## 拡散シミュレーションの結果に係る主な変更ポイント

平成 24 年 12 月 13 日

原子力規制庁

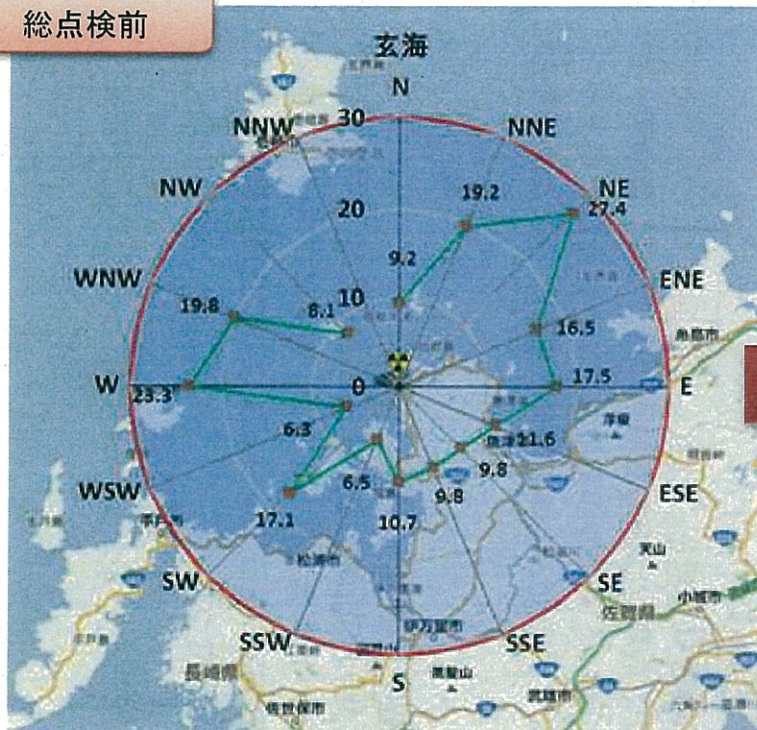
影響が顕著なものは、降雨量の取り扱いに係る誤りであり、計算機への入力データに変換する際、降雨量の単位が 0.1mm/h であるところを 1mm/h の単位で入力していたため、これを修正した。

→ 主として、泊原子力発電所の試算に影響（別紙）

総点検前後における拡散距離及び市町村名の比較（玄海）

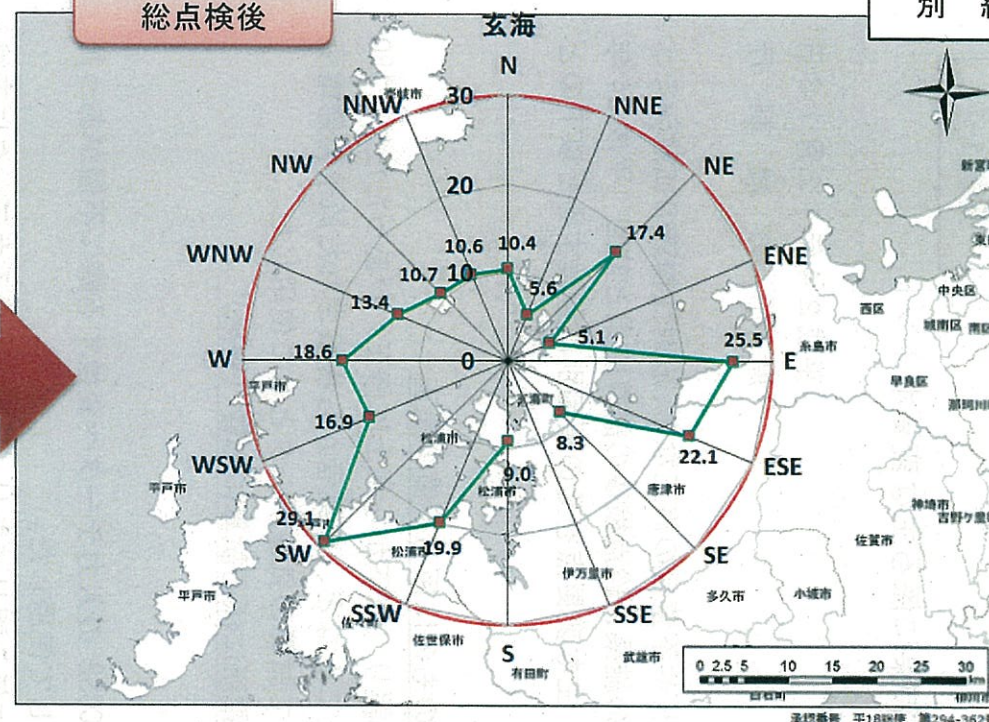
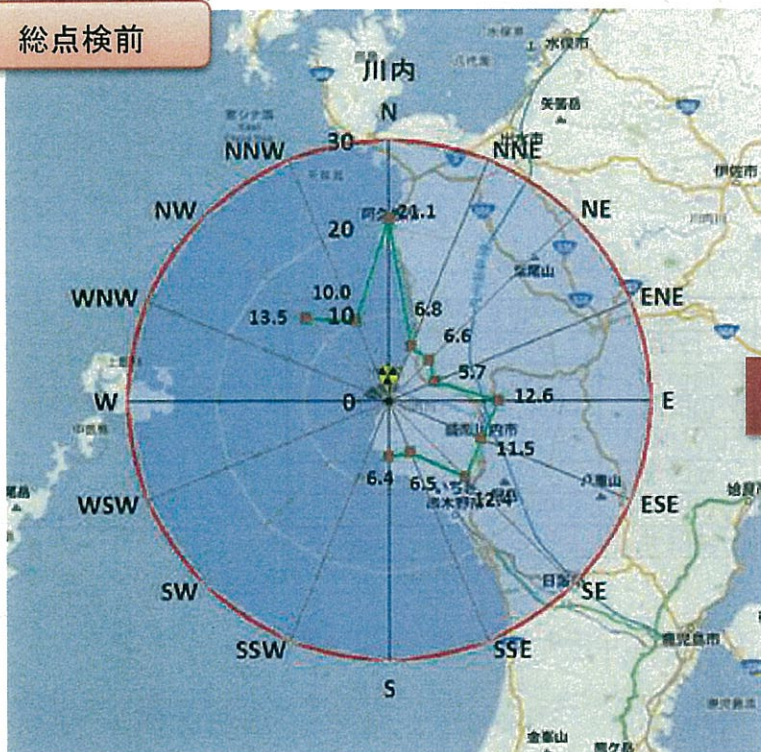
事業者において風向きのデータ解釈に誤り（風下から風上に修正）があったため、180 度回転（真逆）させた試算結果となったことなど、事業者から提供された原子力発電所における気象データの誤りなどを修正して試算の気象データとして使用した。

→ 主として、玄海及び川内原子力発電所に係る試算に影響（別紙）
